上北小川原風力発電事業に係る
環境影響評価準備書
補足説明資料

平成31年4月

株式会社 大林組

風力部会 補足説明資料 目次

図9-1 沈砂池断面構造図（例）

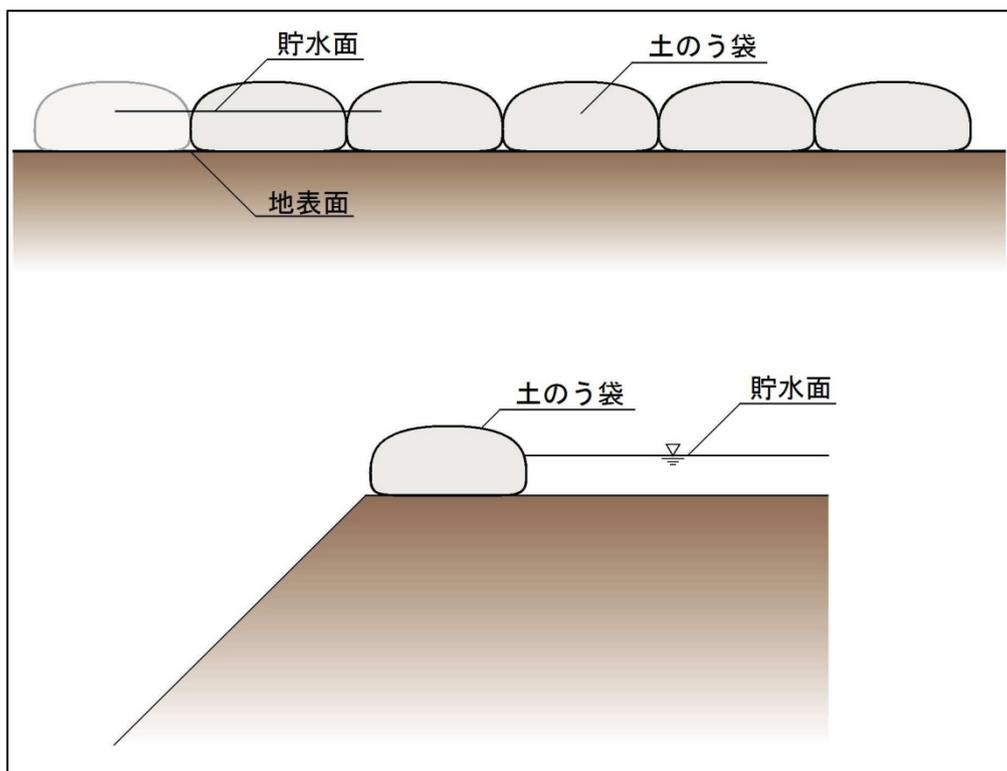
- p.27 仮設沈砂池のイメージ図の断面・平面図、排水口の構造等を示してください。また、どこに配置するのもかも図面で示してください。
p.180の住民意見25に対する見解との整合性はどうなっていますか？ (河野部会長)
- 27p 仮設沈砂池の図面を示してください。(清野顧問)
- 30p～35p 変更区域位置図に沈砂池位置および沈砂池からの排水方向を示してください。
(清野顧問)

土嚢又は盛土による堤体を基本仕様とします。1号機から6号機の作業ヤードそのものを沈砂池として使用するものです。構造図を図9-1、平面図を図9-2～6に示します。

沈砂池は、外部に排水することなく自然浸透させる構造とします。そのため、現地土質の透水性を考慮し、土嚢または盛土の高さを計画します。工事期間中は植生の回復状況や雨水の状況を

考慮し、必要に応じて沈砂池へのシート養生を適正に行います。

図 23-1 粉じん等調査地点位置図

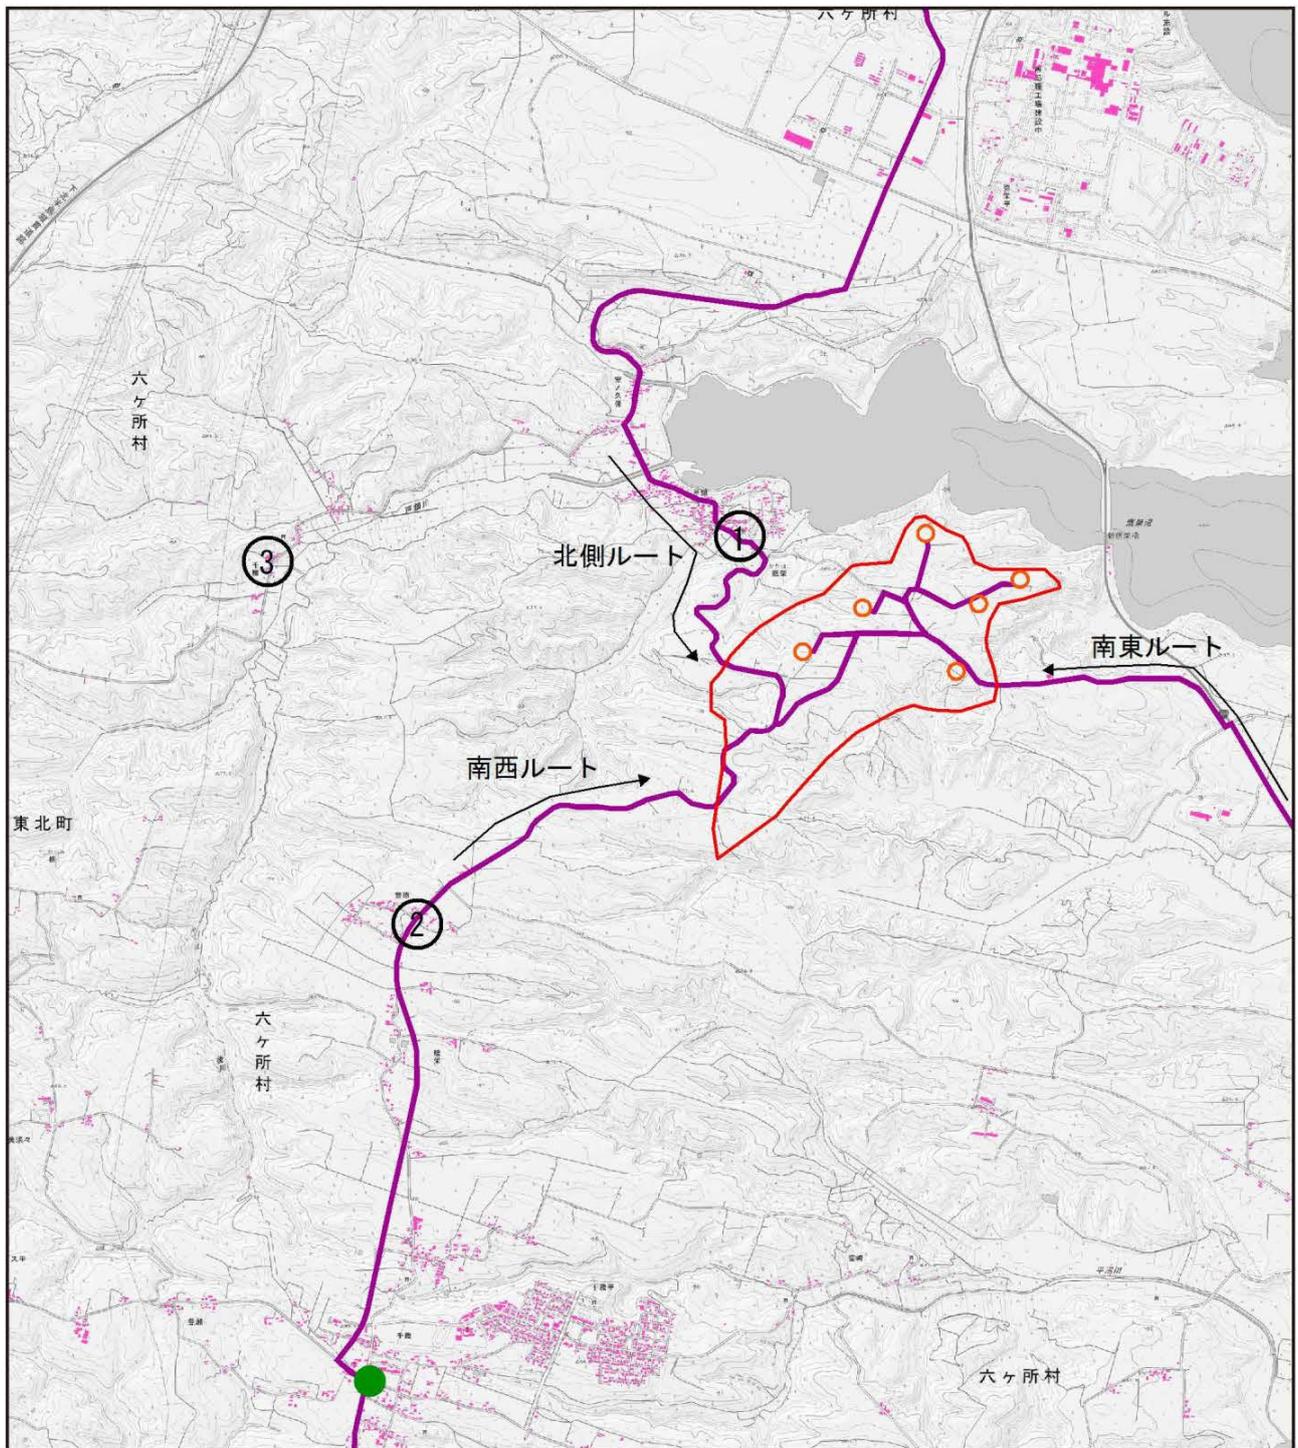
● 234 ページ 図に表 8.1.2-1 にある北側ルート、南西側ルート、南東側ルートがどこになるかを示してください。（近藤顧問）

粉じん等の調査地点位置図における各ルートの位置を図 23-1 に示します。

図 25-1 鳥類以外の動物調査地域
および調査地点位置図

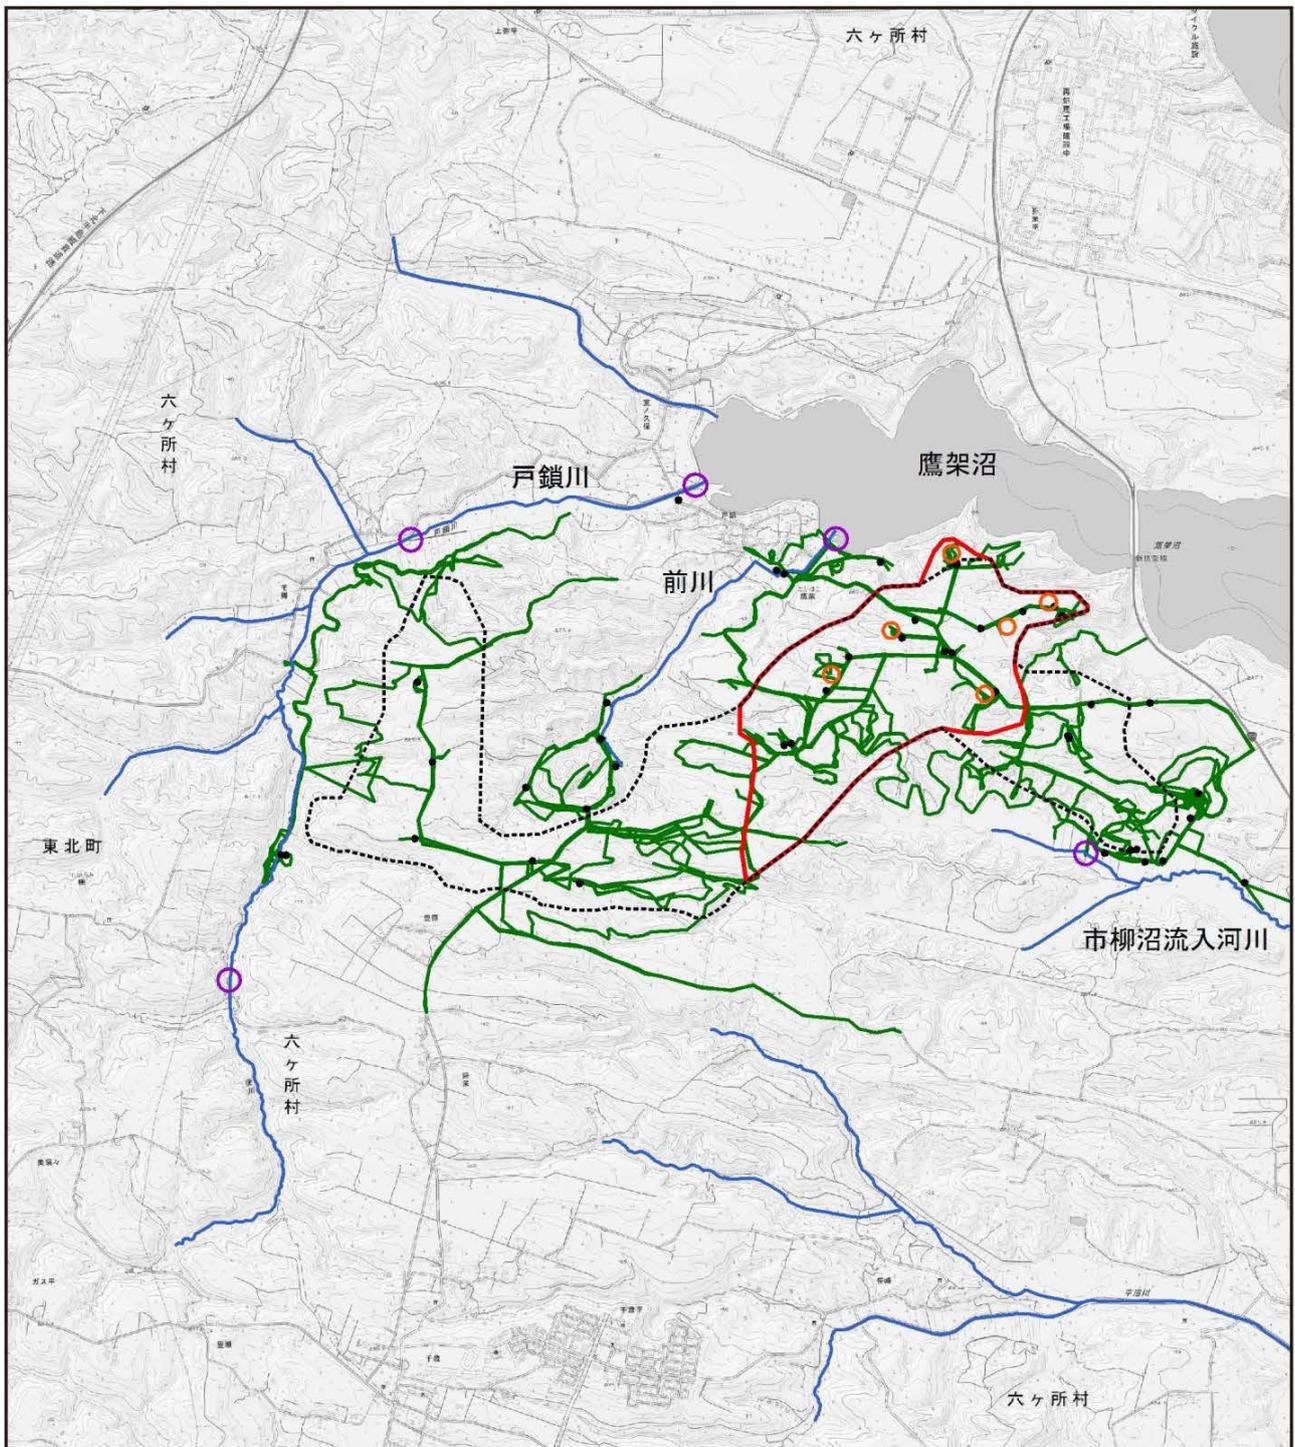
● 226p 調査地点位置図に河川も示してください。（清野顧問）

動物調査地点位置図に河川を含め、図 25-1 に示します。

図 47-1 事業実施における変更区域位置
(図)

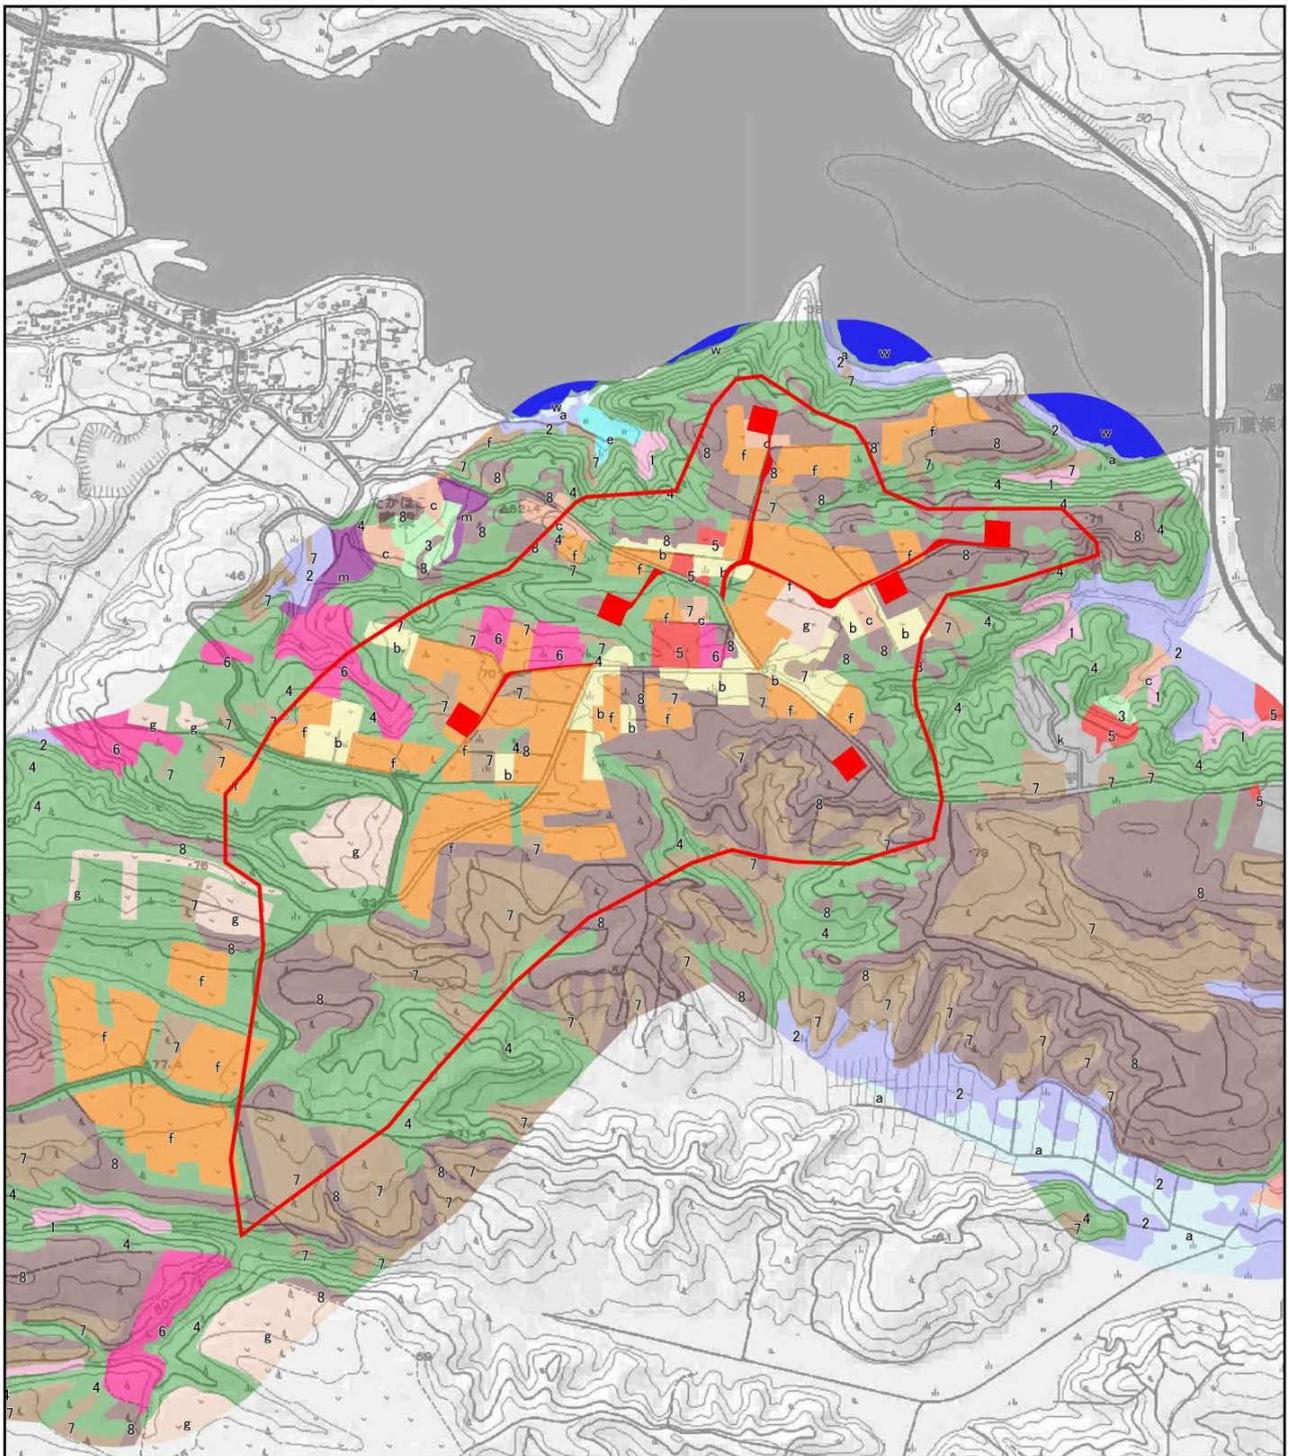
● p. 701 の図はもう少し拡大した図（1/2 万）で提示願います。（p. 715 と比較可能にして欲しい）（河野部会長）

図 8. 7. 2-2 事業実施における改変区域位置図について拡大し、図 47-1 に示します。
